III/0042 Líšnice, rekonstrukce silnice

Rekonstrukce komunikace km 1,720 - km 1,940

Číslo ZBV:

21

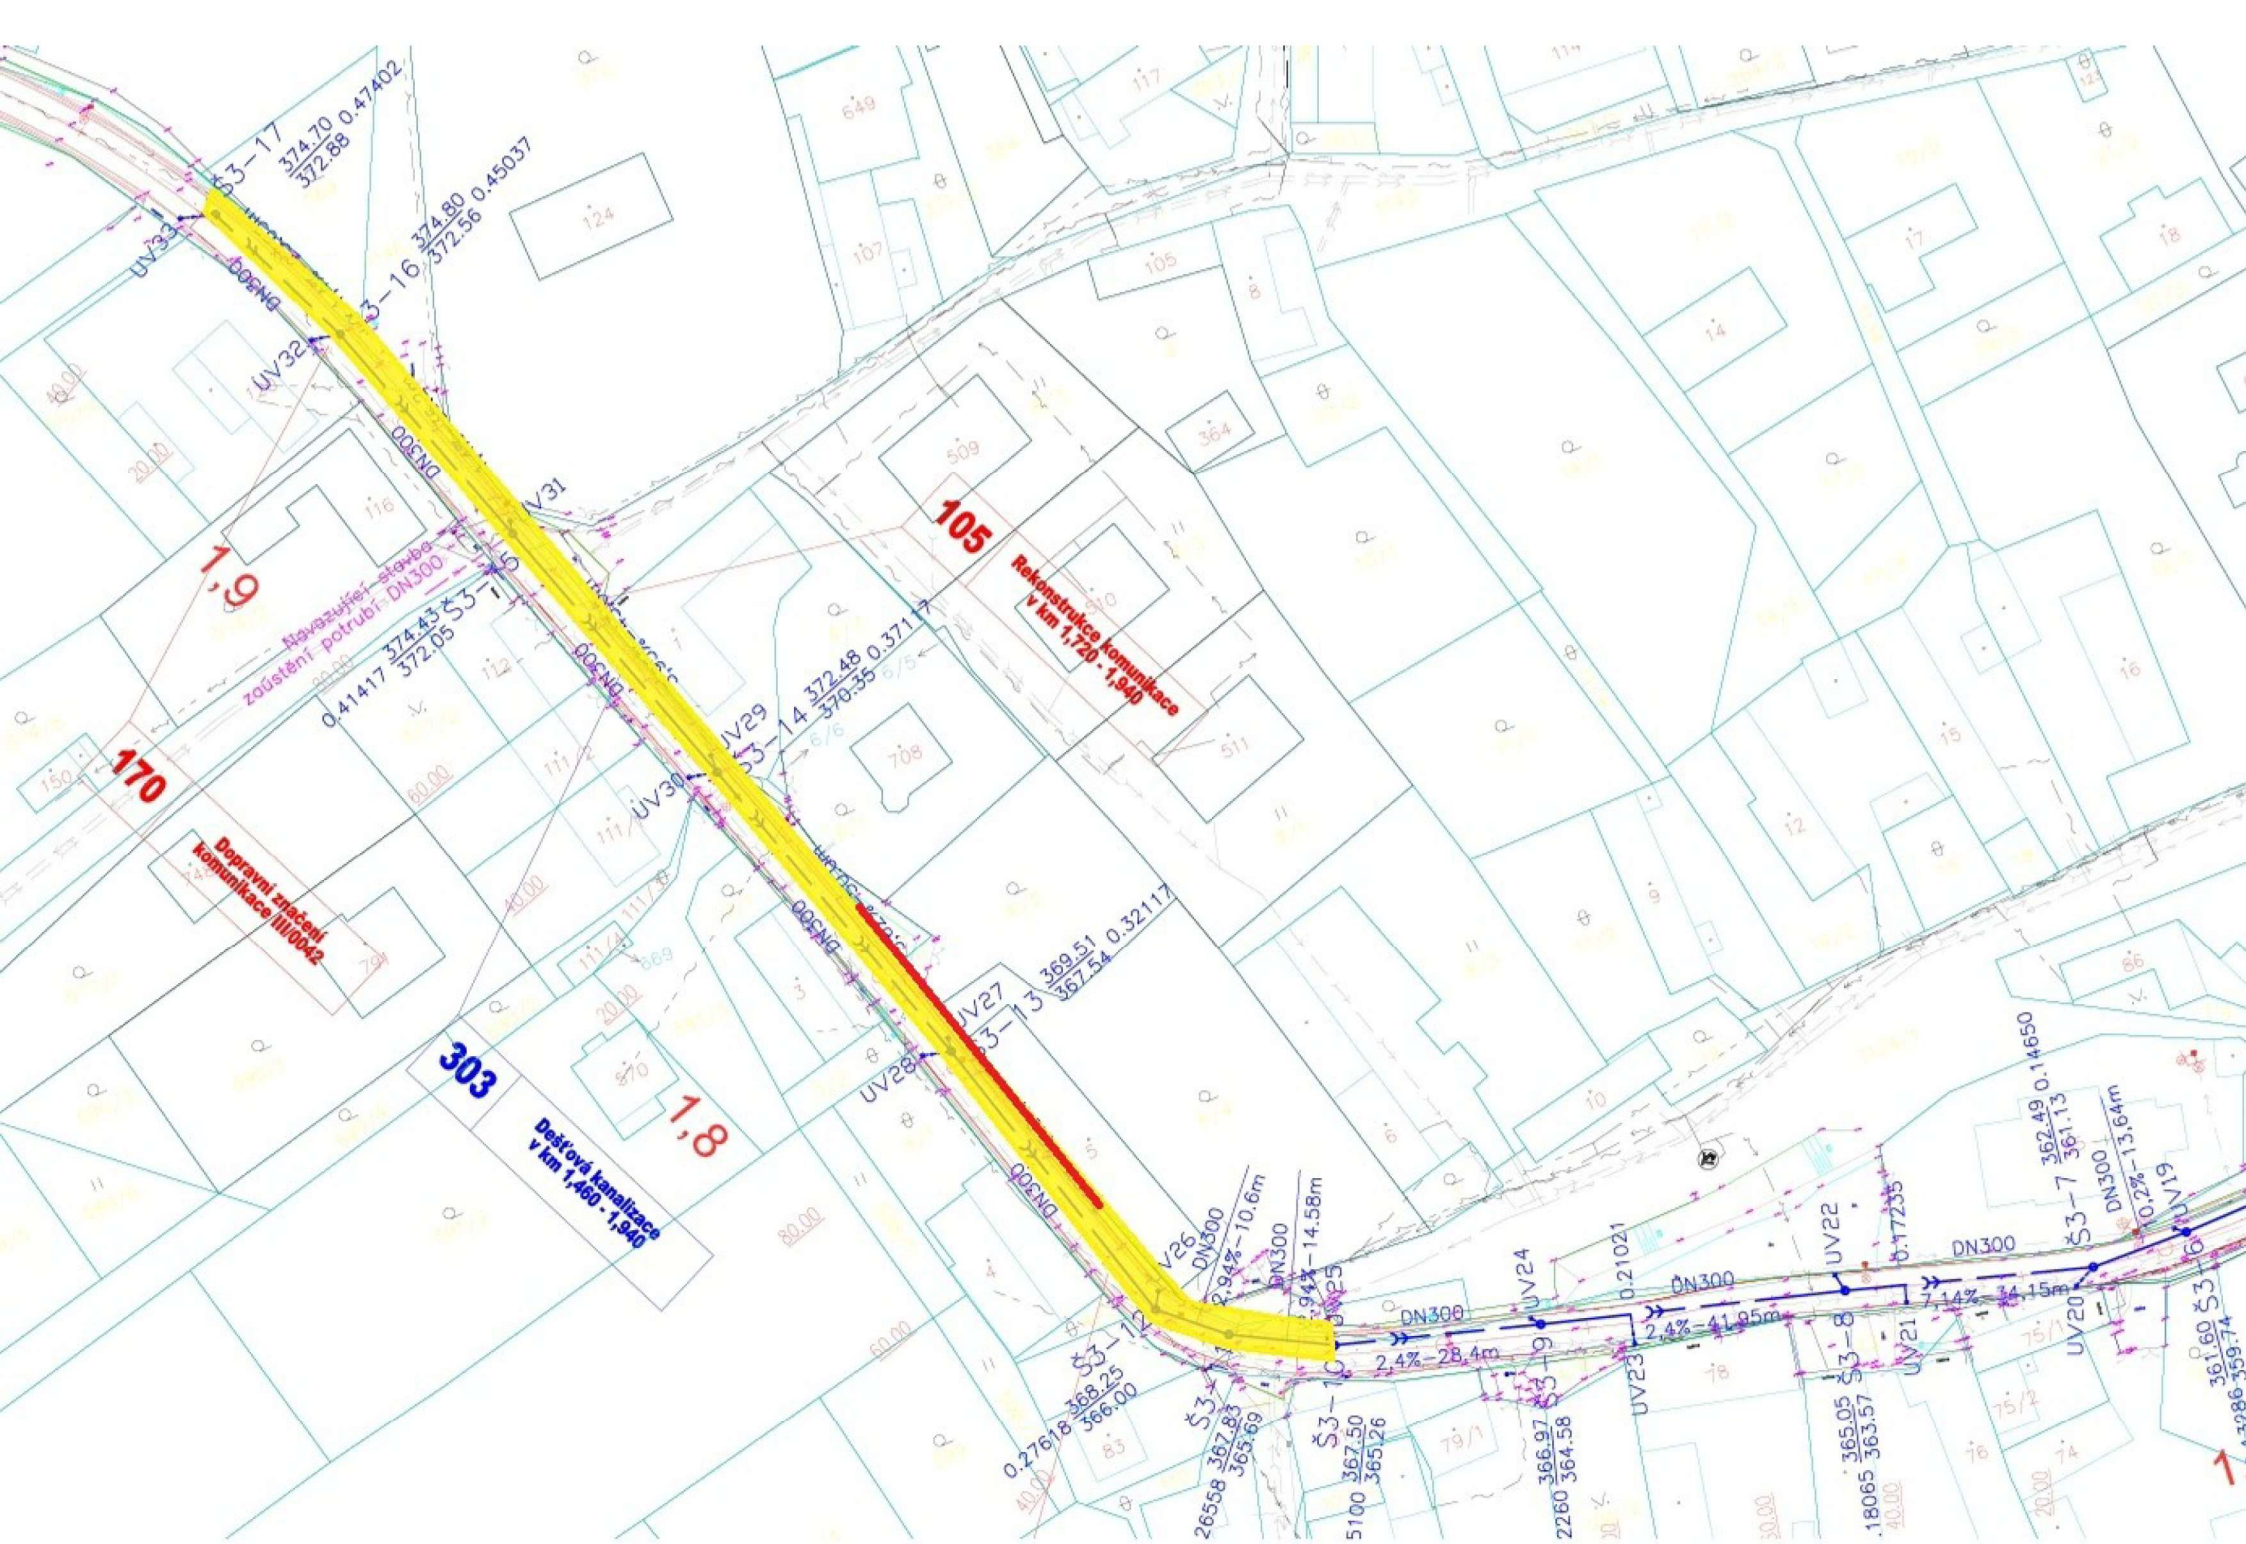
V rámci kontrolního dne proběhla pochůzka stavbou, kdy zhotovitel upozornil zástupce Objednatele a TDS na problematiku v úseku (SO 105 v km 1,720 - 1,940): Nad kanalizační rýhou bude provedeno SC 8/10 v tl. 140 mm v podkladní vrstvě, kvůli provozu automobilové dopravy nad 12 tun. Po odfrézování asfaltových vrstev bylo zastiženo rozpadlé a nesoudržné vrstvy. Na pochůzce bylo dohodnuto, že se provede odtěžení rozpadlé vrstvy v šíři cca 2,5m.

Po provedené pochůzce 13.5.2025 byl zjištěn výškový nesoulad u položených obrub dle PD, 50 bm obrub ve staničení km 1,761 – 1,810 se přeskládá a výškově upraví do vyhovující pozice napojení komunikace na vjezdy do nemovitostí.

V tomto případě se jedná o změnu nezbytnou, jelikož je důležitá pro správné fungování stavby z technického a technologického hlediska. Z technického hlediska nemám k předložené změně připomínek, jelikož se jedná o změny nepředvídatelné. TDS tímto souhlasí se zapracováním do ZBV.

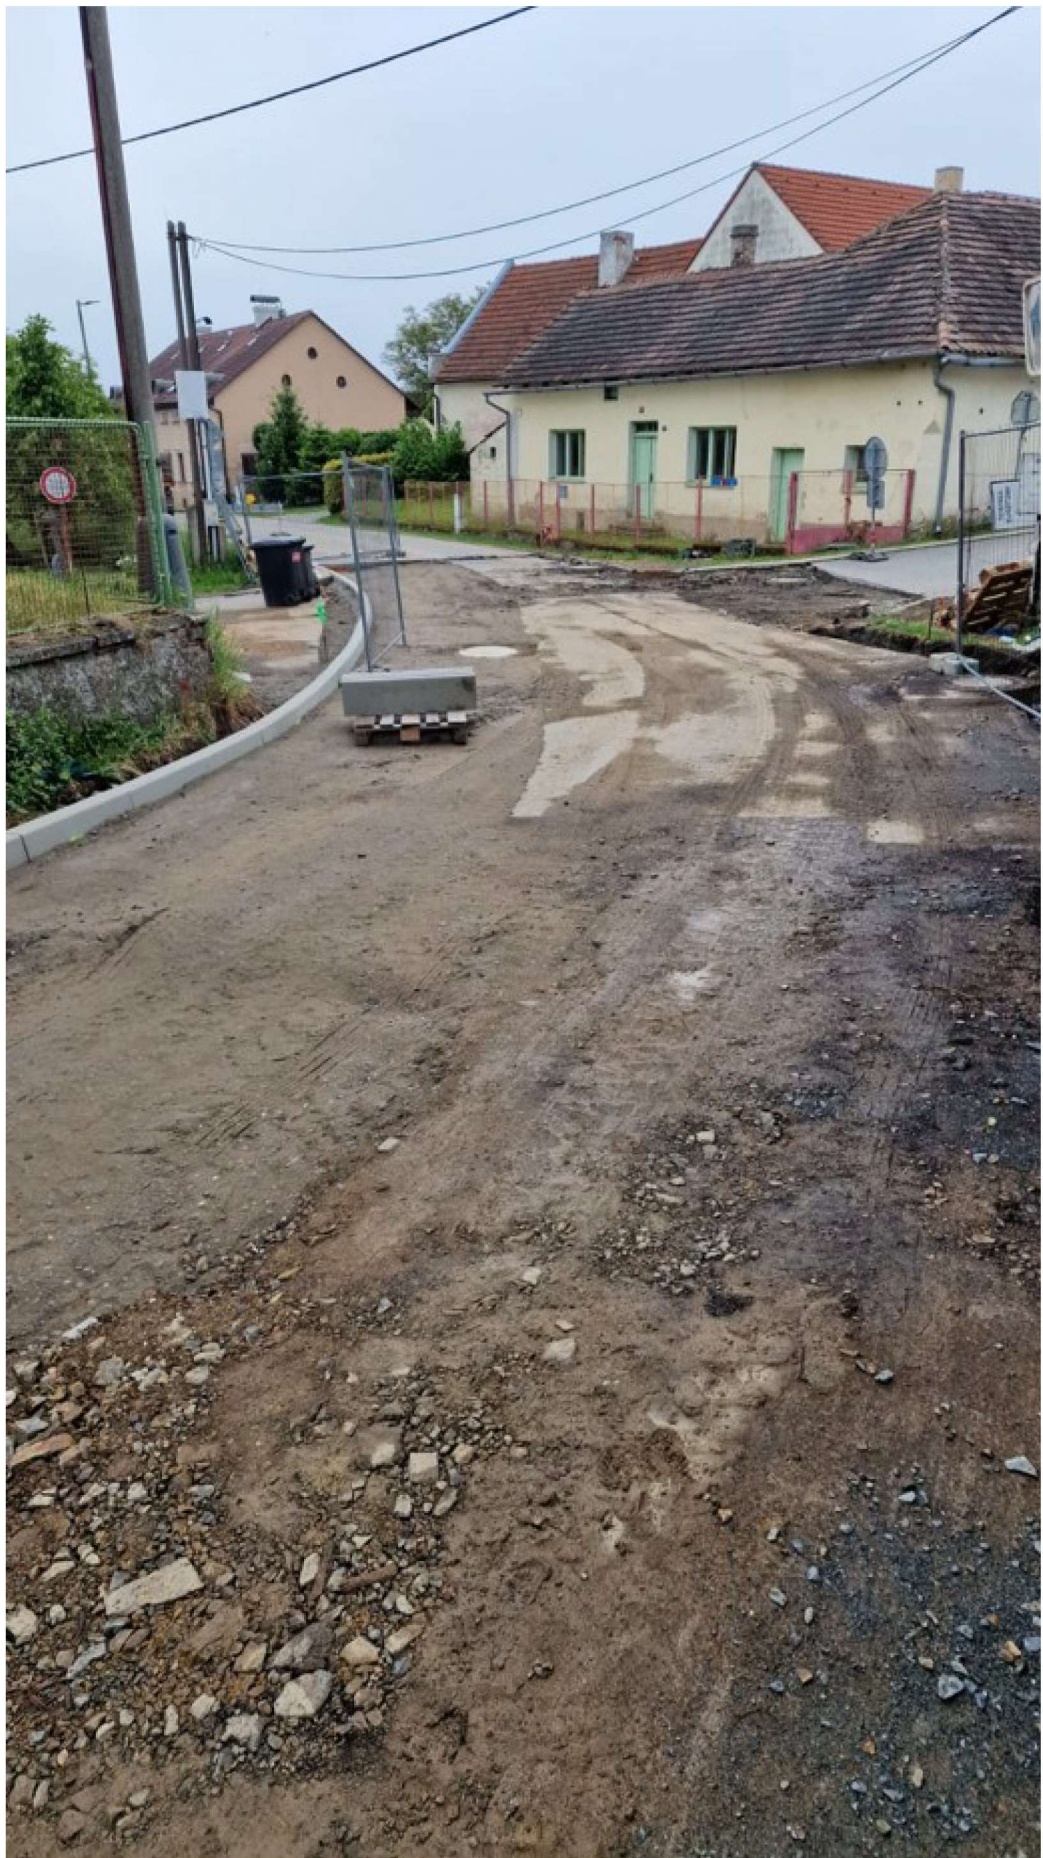
Na základě oznámení zhotovitele stavby „III/0042 Líšnice, rekonstrukce silnice“ ze dne 24.06.2025 byla po odfrézování asfaltových vrstev a po výkopu pro kanalizaci objevena trhлина/prasklina a rozpadlý nesoudržený asfaltový povrch. Po dohodě s TDI a AD bylo rozhodnuto odkopat rozpadající se vrstvu a na polovině cca v šíři 2,5m provést vrstvu ze směsi stmelené cementem (SC).

Zhotovitel na KD upozornil na výškový nesoulad betonových obrubníků. Za účasti všech zúčastněných na KD bylo rozhodnuto o přeskládání a o výškové úpravě pro napojení komunikace na vjezdy do RD.

Krajská správa a údržba silnic Středočeského kraje, příspěvková organizace (dále jen KSÚS SK), jako správce a zároveň zástupce Středočeského kraje jako vlastníka silnic II. a III. tříd, tj. dotčené krajské komunikace č. III/0042, a jako zadavatele výše zmíněné stavby tímto vydává pokyn k realizaci dle zhotovitelem předloženého navrženého řešení a zároveň žádá zhotovitele o zpracování ZBV k této změně stavby, a to v souladu se zákonem o zadávání VŘ a příslušnou směrnicí KSÚS SK.
